AVVISO DI SICUREZZA URGENTE

Nome prodotto: Pompa a siringa Alaris™/ Asena™ CC, GH

Identificatore FSCA: RA-2018-04-01

Appendice III Procedura di sostituzione del meccanismo di dimensionamento siringa

Figura 1

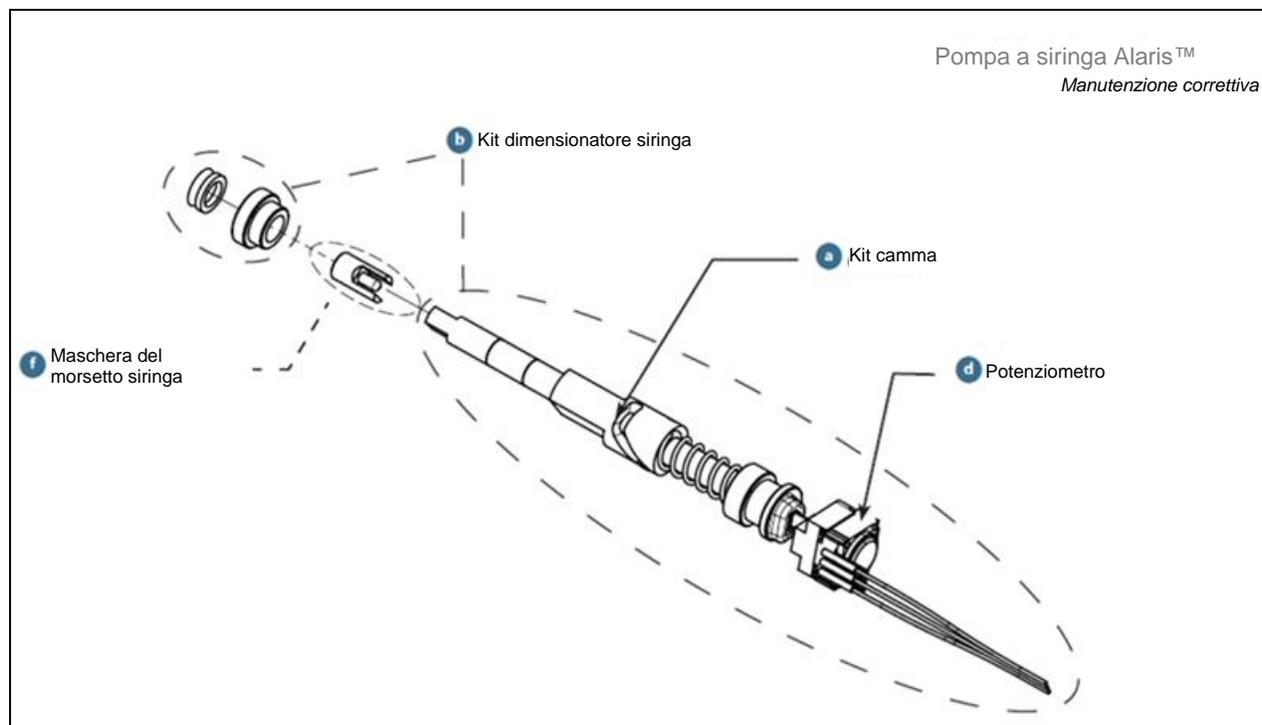
BD sta intraprendendo un'azione correttiva sulle pompe a siringa Alaris™, volta a sostituire il meccanismo di dimensionamento siringa a causa di un rischio potenziale di rottura della linguetta sagomata del meccanismo di dimensionamento siringa (vedere Figura 1).

L'indagine ha identificato come causa principale più probabile la sollecitazione eccessiva delle parti sagomate durante il processo di assemblaggio.

La rottura della linguetta sagomata nel meccanismo di dimensionamento siringa può essere identificata quando vengono utilizzate siringhe di misure diverse, ma la visualizzazione della misura/del modello di siringa sulla pompa rimane la stessa.

La rottura della linguetta sagomata nel meccanismo di dimensionamento siringa può comportare l'errata visualizzazione della misura/del modello di siringa da parte della pompa, causando in tal modo le seguenti situazioni:

- 2) Riesaminare l'Appendice I – Numeri di serie interessati per identificare i dispositivi interessati.
- 3) Per tutti i prodotti interessati, il meccanismo di dimensionamento siringa deve essere sostituito. Sono disponibili due opzioni per la sostituzione del meccanismo di dimensionamento siringa:

Appendice III (continua)

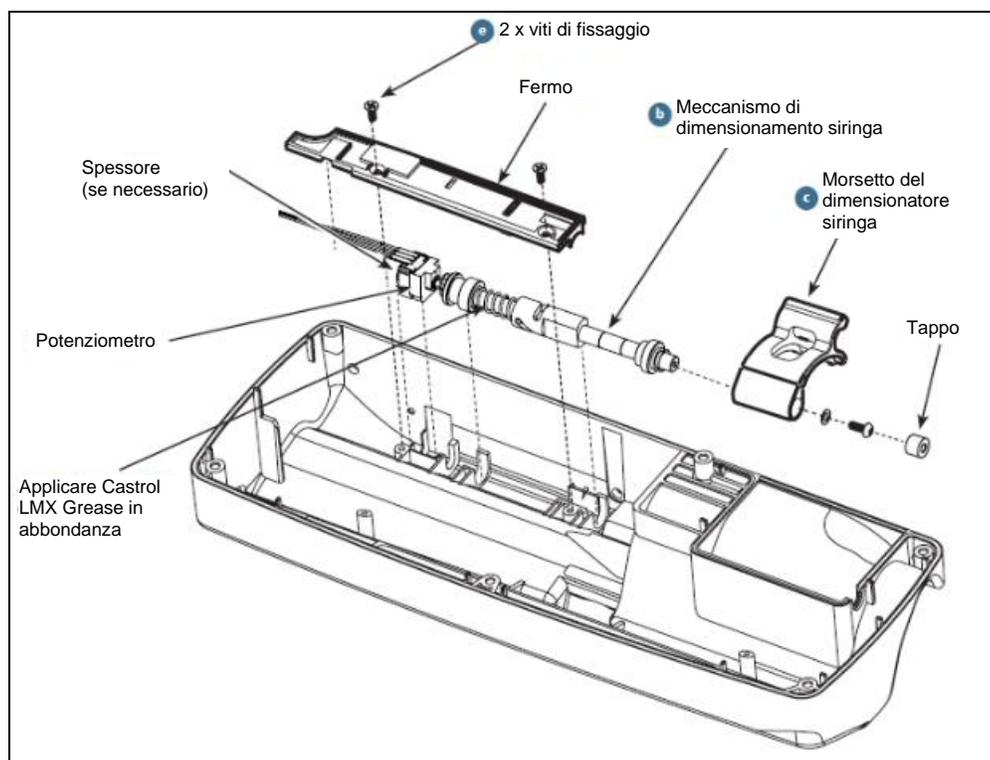
Nota: se il potenziometro è un modello precedente con alloggiamento di colore blu, verificare la presenza di uno spessore. Se lo spessore non è installato o la camma ha bordi taglienti, installare il kit camma durante il riassetto. Se la camma ha bordi taglienti o lo spessore è piegato in modo non corretto, ciò può causare un'usura eccessiva delle aree attorno all'alloggiamento anteriore. Movimenti meccanici e piccoli cambiamenti del diametro della siringa possono causare un errore di rilevamento siringa, che può accadere nel caso in cui lo spessore non è presente o l'alloggiamento è usurato. I potenziometri con alloggiamento di colore nero non richiedono l'installazione di uno spessore. Quando si sostituisce un potenziometro completo di spessore con un nuovo potenziometro con alloggiamento di colore nero, non reinstallare lo spessore.

1. Rimuovere le viti di fissaggio del dimensionatore siringa, il supporto dell'alloggiamento e il fermo.
2. Rimuovere lo spessore e gettarlo, quindi fare leva sul meccanismo di dimensionamento siringa dall'alloggiamento e rimuovere il potenziometro.

3. Tirare indietro il morsetto della siringa lungo tutta la sua estensione. Rimuovere con attenzione il tappo, la vite e la rondella. Tirare con forza il morsetto della siringa per rimuoverlo.

4. Fare leva sul meccanismo di dimensionamento siringa dall'alloggiamento e tirare attraverso l'alloggiamento. Rimuovere il cuscinetto dello stelo e la guarnizione V-ring.

5. Fissare la maschera di caricamento gruppo al meccanismo di dimensionamento siringa. Installare il cuscinetto dello stelo e la guarnizione V-ring attorno alla parte terminale della maschera.

6. Appoggiare il gruppo su un fianco, tenendo il potenziometro sulla sinistra e i fili che escono dalla parte superiore. La punta di iniezione sullo stelo pre-sagomato deve essere visibile.

7. Installare il dispositivo di protezione guarnizione nell'alloggiamento superiore e caricare il meccanismo di dimensionamento siringa. Comprimere la guarnizione V-ring contro il dispositivo di protezione.

8. Rimuovere il dispositivo di protezione e spingere il meccanismo di dimensionamento siringa attraverso il foro nell'alloggiamento anteriore finché i lati del gruppo non si trovano nell'alloggiamento e il potenziometro non si allinea con la rientranza dell'alloggiamento. Verificare che la punta di sagomatura si trovi sul fianco.

9. Far scivolare lo spessore, se necessario, lungo la parete laterale della rientranza del potenziometro della siringa. Piegare lo spessore "verso l'esterno".

10. Installare il fermo del dimensionatore siringa in modo che lo spessore sporga visibilmente dal fermo. Installare il supporto dell'alloggiamento. Fissare con due viti.

11. Rimuovere la maschera di caricamento gruppo.
12. Il gruppo dello stelo della siringa deve essere spostato in posizione aperta.
13. Installare il morsetto della siringa sullo stelo, installare la vite, la rondella e il tappo nella parte terminale dello stelo.
